Ważna informacja dotycząca bezpieczeństwa stosowania

BR-02314
2014-03 kwiecień

System[®] CS-2000i/CS-2100i/CS-5100

Brakujące flagi do oznaczania krzywych nieregularnych przy oznaczaniu czynnika VIII (dotyczy tylko metody chromogennej oznaczania czynnika VIII)

Zrzut ekranu 2: Sprawdzenie Limitu Rozbieżności z flagą ostrzegawczą („Review”)

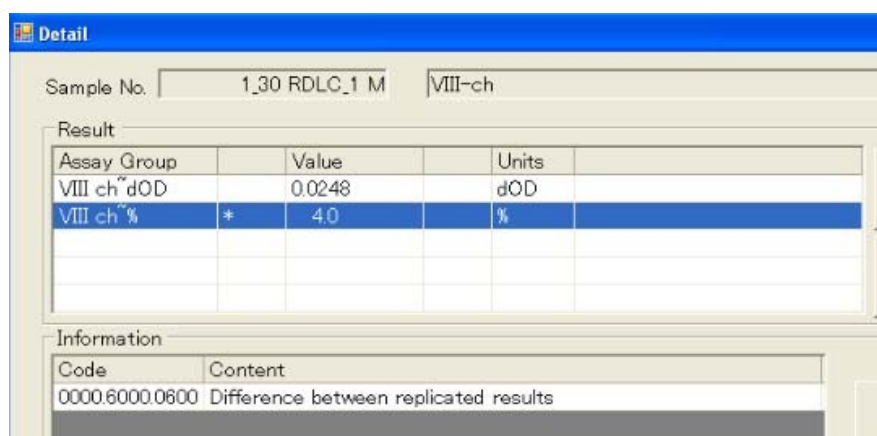
Klient zostanie poinformowany o odchyleniach po przeprowadzeniu analizy, za pomocą wyników oznaczonych flagą. Zob. zrzuty ekranus2 & 3.

A3. Zalecamy uruchomienie „Sprawdzenia Limitu Rozbieżności” („*Difference Limit Check*”) w oprogramowaniu analizatora.

→ Włączyć "Sprawdzenie Limitu Rozbieżności Wyników Powtórzeń" („*Replication Difference Limit Check*”) → "Górny Limit" = **20%**

Zrzut ekranu 4: Przekroczony dolny limit raportowania + wywołane Sprawdzenie Limitu Rozbieżności = Błąd Wyliczenia Średniej

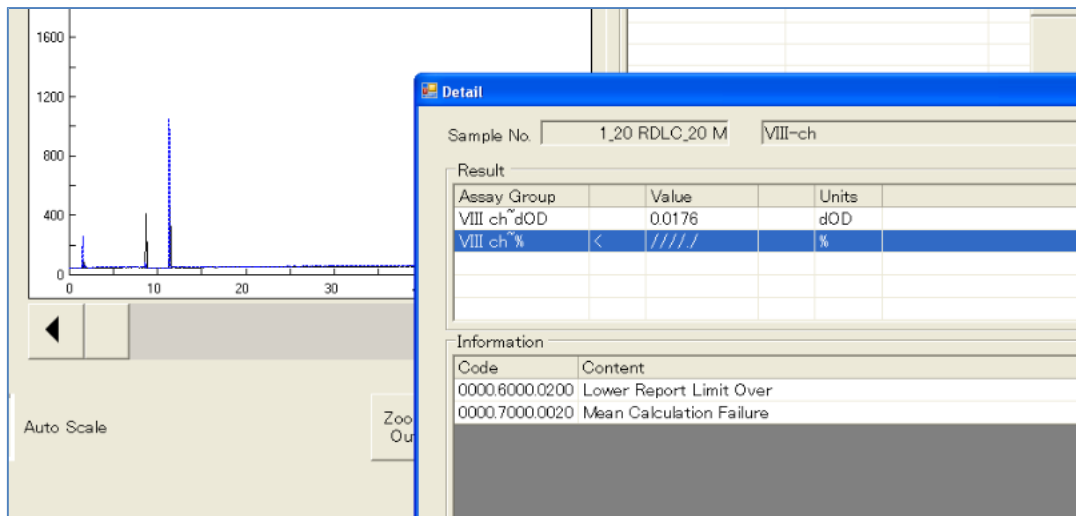
A4. Podwójne oznaczenia z tylko jednym ważnym wynikiem będą oznaczane flagą ostrzegawczą „Błąd Wyliczenia Średniej” („*Mean Calculation Failure*”). Taka sama flaga ostrzegawcza pojawi się w przypadku, gdy jeden z wyników będzie poza limitem podlegającym raportowaniu. W takim przypadku należy powtórzyć podwójne oznaczenie dla próbki, która wygenerowała takie wyniki.

Zob. zrzuty ekranu 4 i 5 dla możliwych kombinacji flag ostrzegawczych.
